第7回 特定兼用キャスクの設計の型式証明等に係る審査会合(2021年1月14日)

Doc. No. L5-95JY254 R5

発電用原子炉施設に係る特定機器の 設計の型式証明申請

設置許可基準規則への適合性について (第16条関連)

17×17燃料(A型/B型)収納時の線量当量率評価結果
(MSF-24P型表面位置)

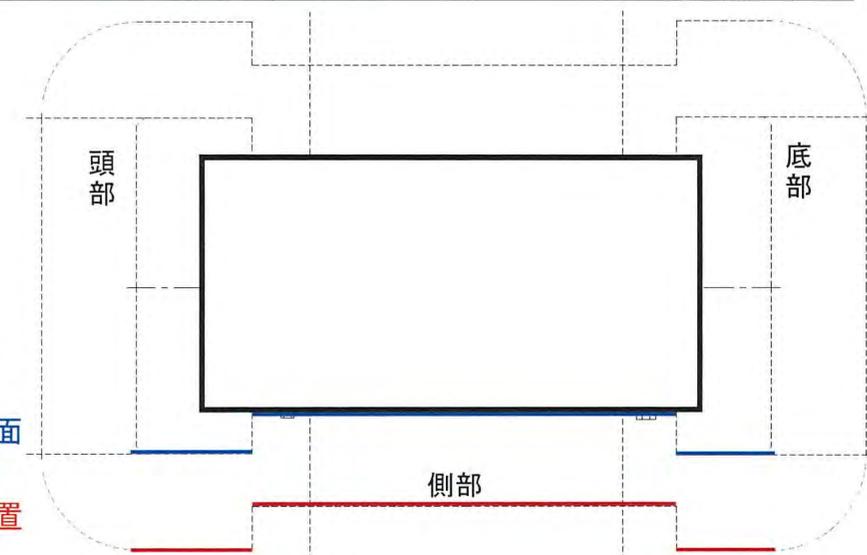
指摘事項(No.3)

17×17燃料と15×15燃料の同一キャスクへの混載について説明すること。また、A型とB型の混載について整理して説明すること。

● 遮蔽評価における燃料型式(A型又はB型)の代表性(1/3)

➢ MSF-24P型の線量当量率への寄与が大きい燃料有効部ガンマ線源強度及び中性子源強度が大きいA型を対象とした。

- 17×17燃料収納時の線量当量率評価結果について、A型収納時がB型収納時を包絡する。
- 放射化ガンマ線源の寄与が大きい箇所(燃料集合体上下端付近)ではB型燃料収納時の線量当量率が高くなるものの、局所的であり、大部分はA型燃料収納時の線量当量率の方が高い。

閉じ込め構造図

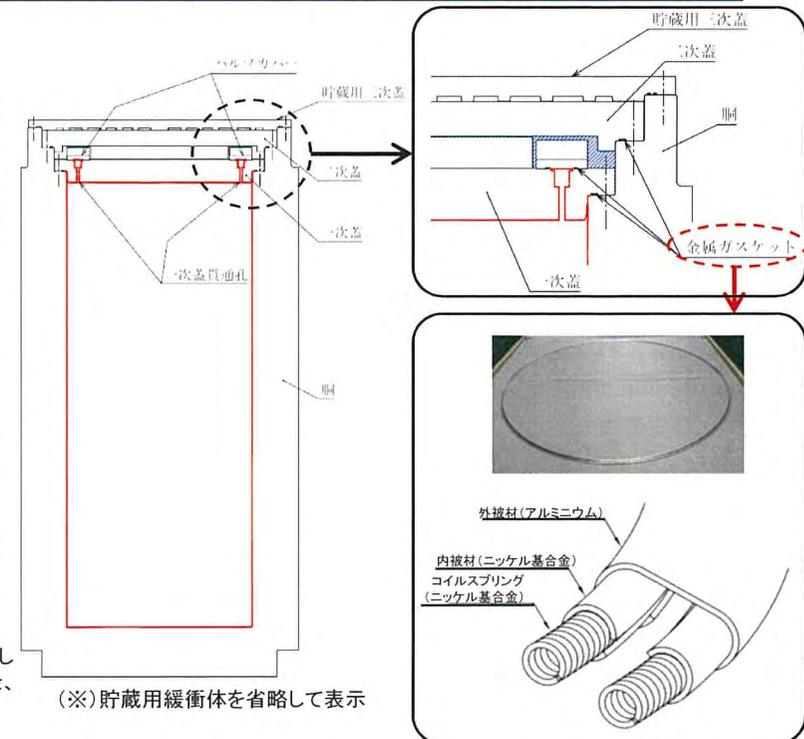
基準漏えい率、リークテスト判定基準及び金属ガスケットの漏えい率の関係を整理し、閉じ込め機能の成立性について説明すること。

閉じ込め機能の基本設計方針の妥当性確認として、使用する金属ガスケットの性能(設計漏えい率)により閉じ込め機能の成立性を示すこととする。また、基準漏えい率については、設置(変更)許可申請への引継ぎ事項とし、事業者殿において、貯蔵開始前の気密漏えい検査の基準値(リークテスト判定基準)が基準漏えい率を下回るように設定頂くものとする(P.30~36参照)。

- MSF-24P型本体及び一次蓋により使用済燃料を収納する空間を設計貯蔵期間を通じて負圧に維持する(注1)。また、一次蓋と二次蓋の蓋間を正圧(0.41MPa以下)とし圧力障壁を形成することにより放射性物質をMSF-24P型内部に閉じ込める。蓋及び蓋貫通孔のシール部には、長期間閉じ込め機能を維持する観点から金属ガスケットを使用する。金属ガスケットは、設計貯蔵期間中にMSF-24P型内部を負圧に維持できる漏えい率を満足するものを使用する。
- 蓋間空間の圧力を測定することで閉じ込め機能を監視できる構造とする。
